Colón, 06 de Septiembre de 2021.
DRCL-SEEIA-AC- 006-0609-2021

De acuerdo a lo establecido en el artículo 43 de Decreto Ejecutivo No. 123 de 14 agosto de 2009, modificado por el Decreto Ejecutivo No. 155 de agosto de 2011, le solicitamos la primera información aclaratoria al Estudio de Impacto Ambiental (EsIA) Categoría I, titulado “**EDIFCIO RESIDENCIAL VERANDA**” a desarrollarse Corregimiento de Sabanitas, Distrito de Colón y Provincia de Colón, que consiste en lo siguiente:

ACLARACION A ESTUDIO DE IMPACTO AMBIENTAL
CATEGORIA I

PROYECTO: EDIFCIO RESIDENCIAL VERANDA

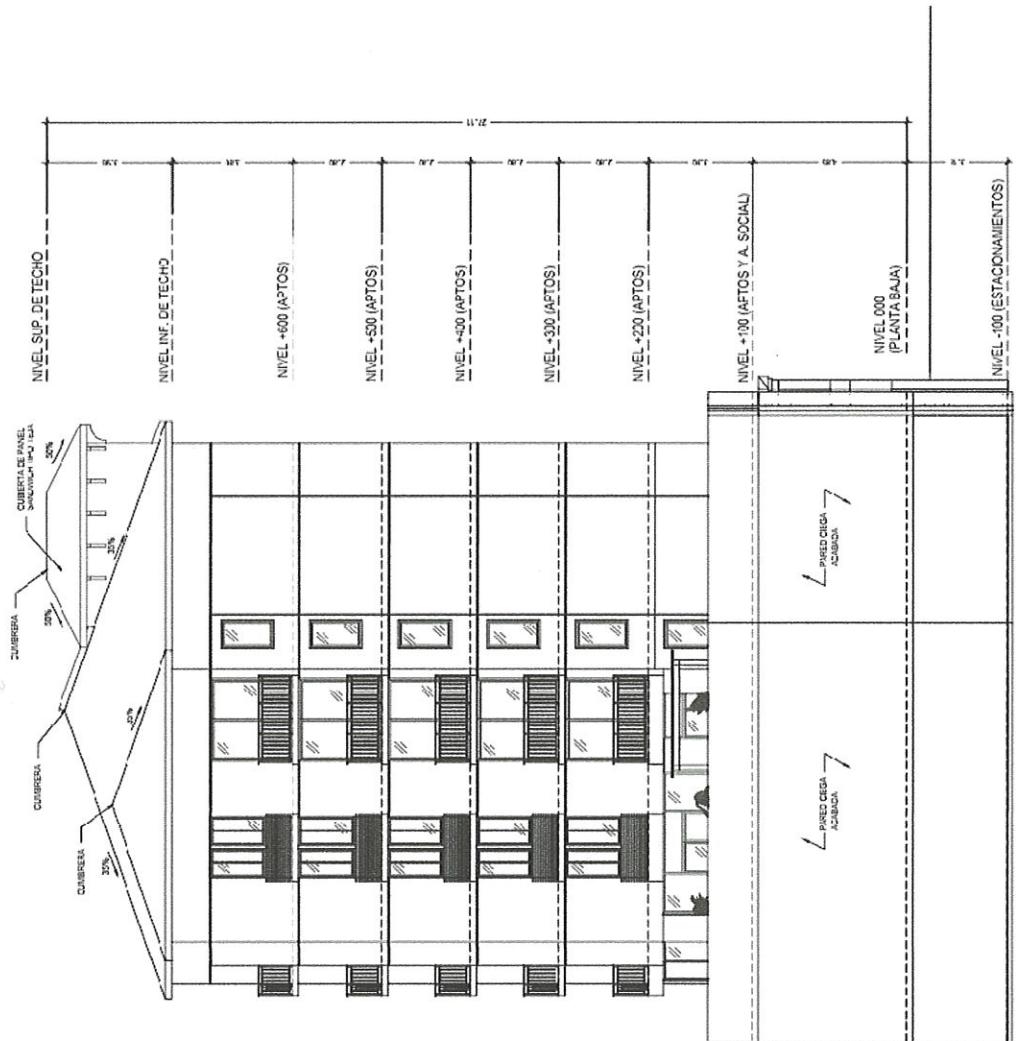
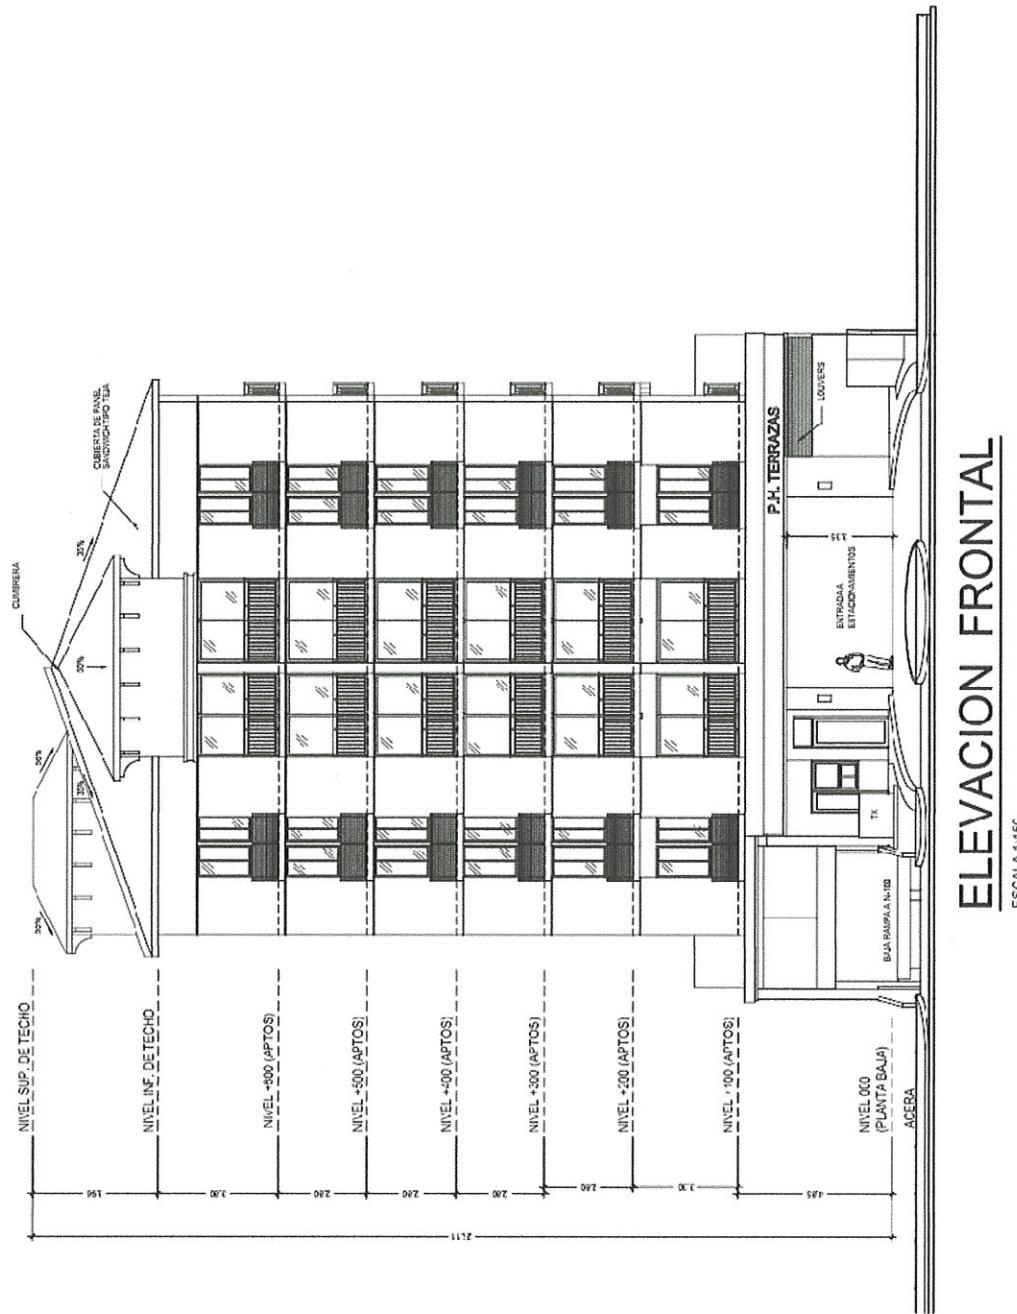
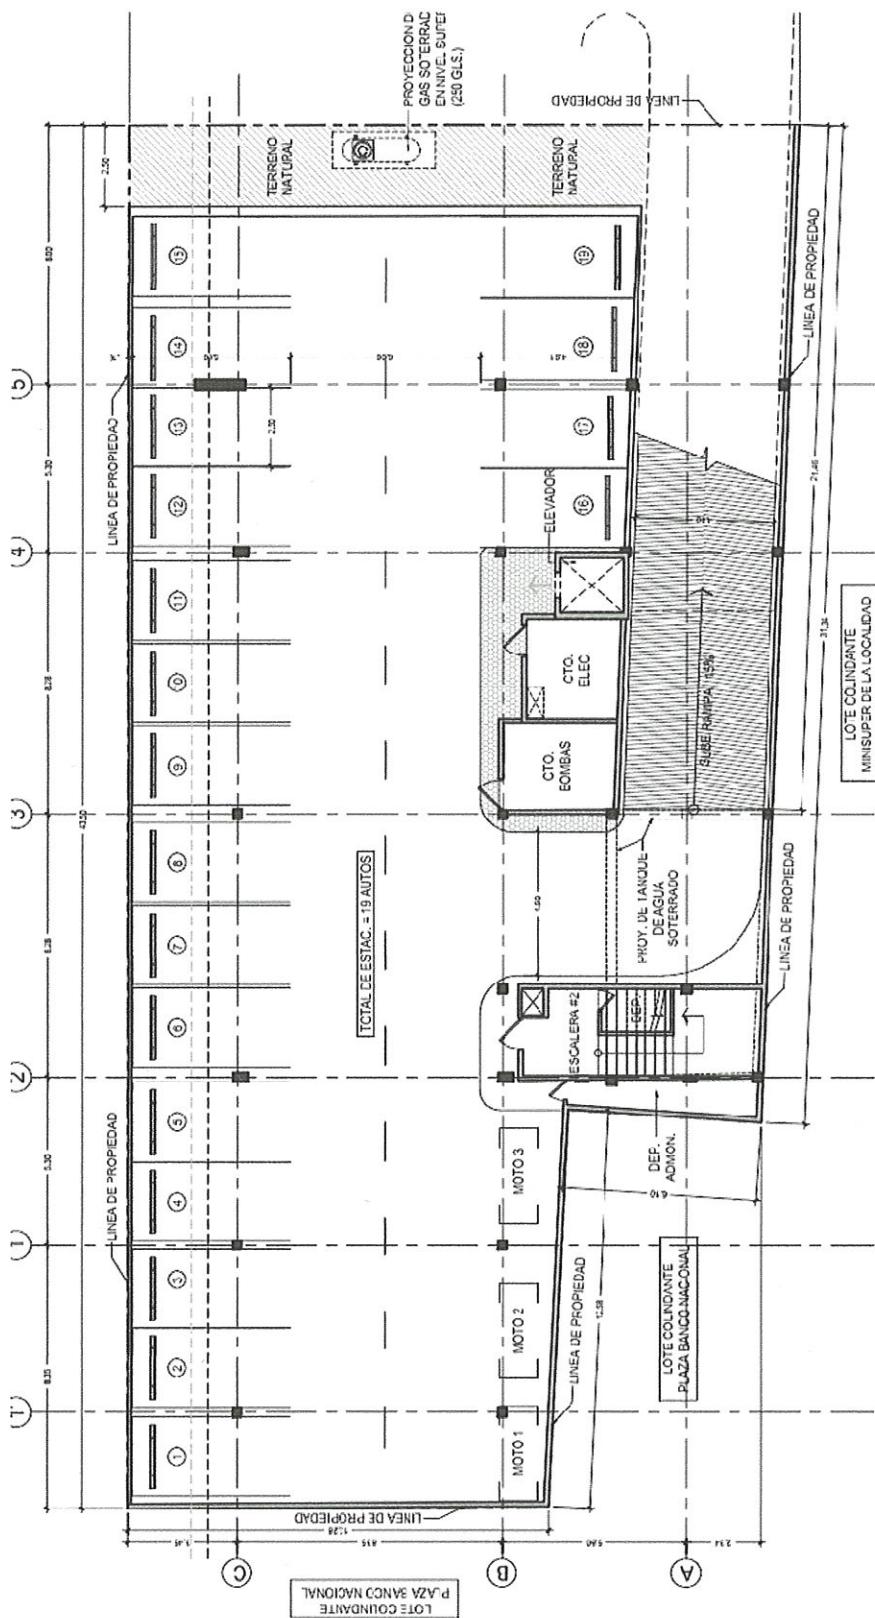
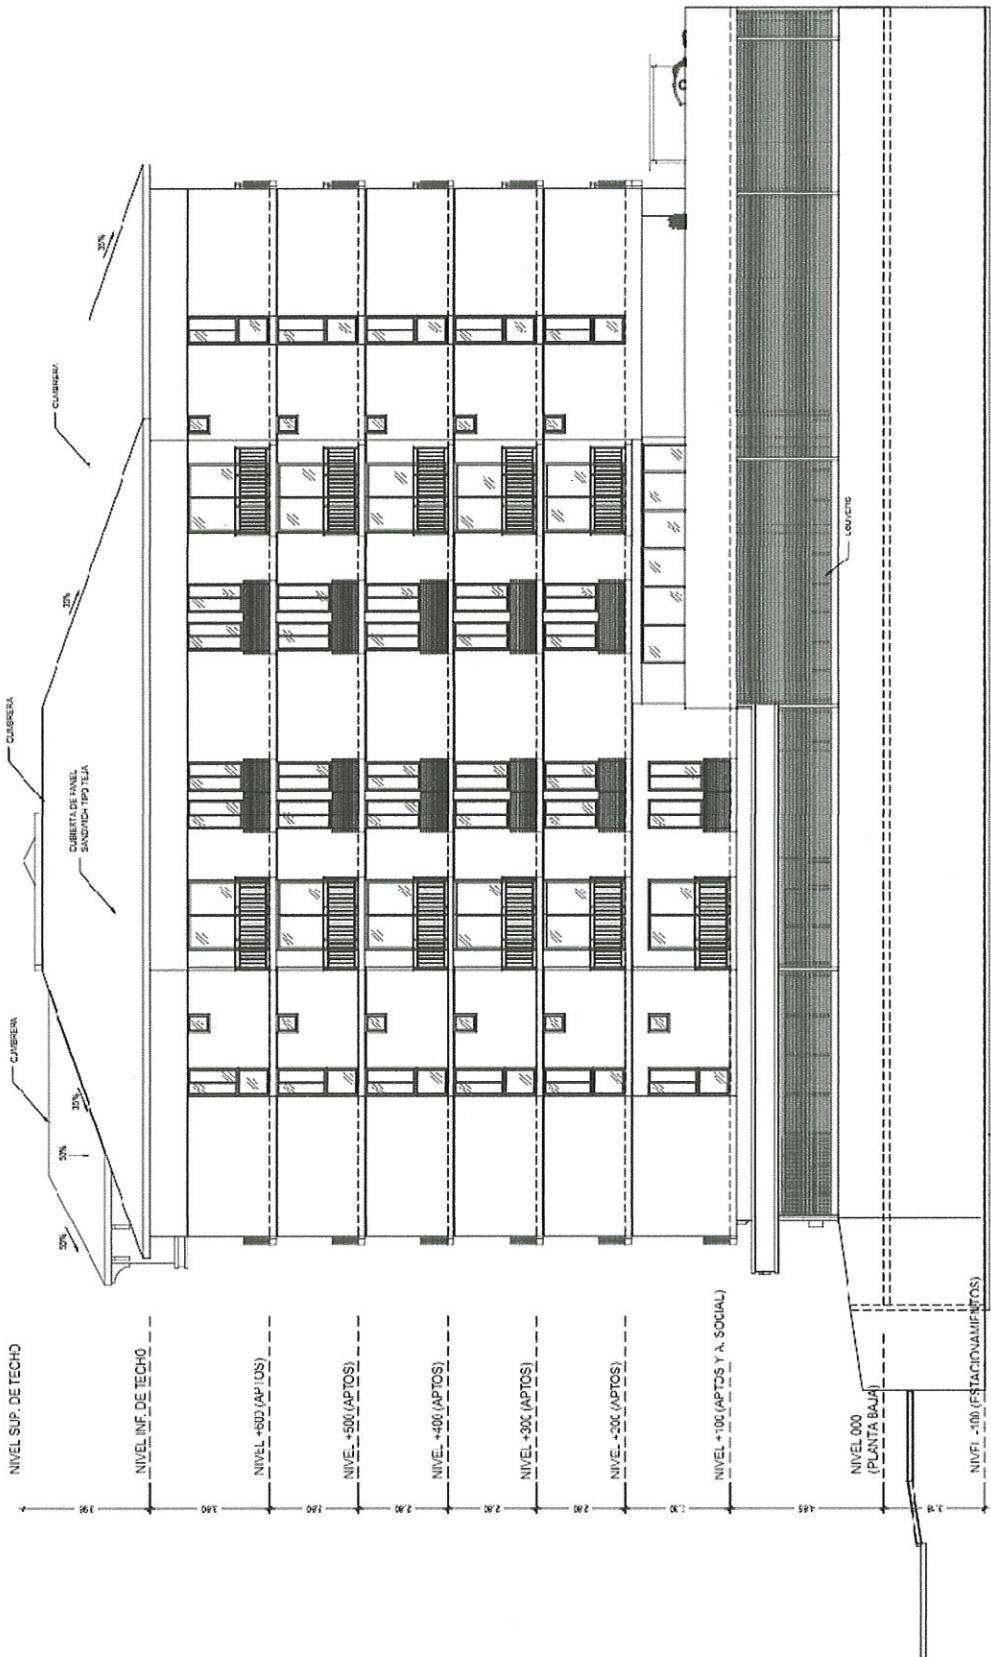
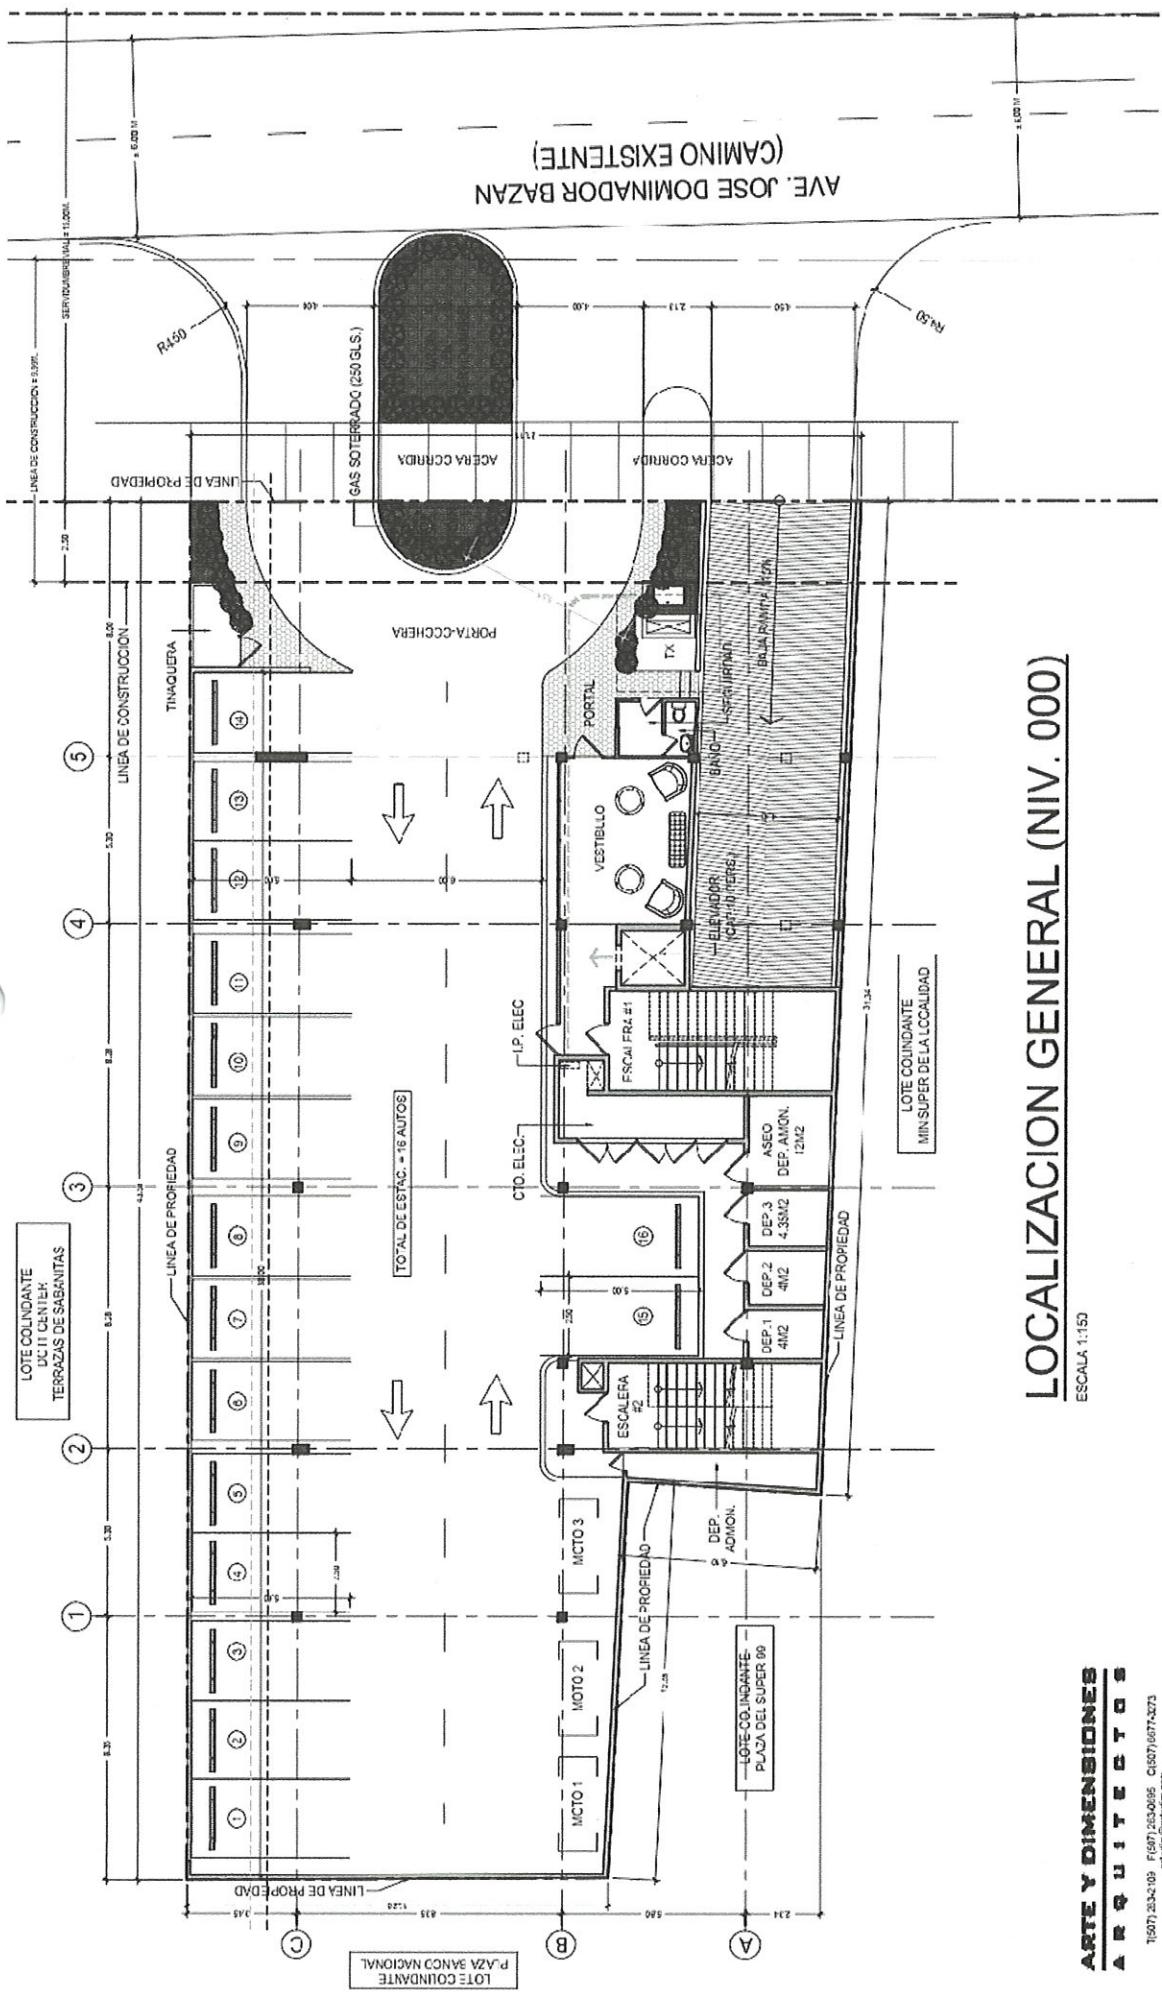
- b. Presentar monitoreo de Ruido en el área de influencia directa del proyecto, realizado por una persona idónea, aportar el informe de monitoreo de ruido original o notariado, adjuntar certificado de calibración de los equipos utilizados para dicha medición, legible y en español.
5. En la página 44 del EsIA donde se presenta los planos del proyecto P.H. Terrazas de Sabanitas, no son legibles por lo que deberá presentar los planos legibles.

4. Presentamos en los anexos Análisis de Calidad de Aire y Análisis de Monitoreo de Ruido.
5. Adjuntamos Planos Legibles.
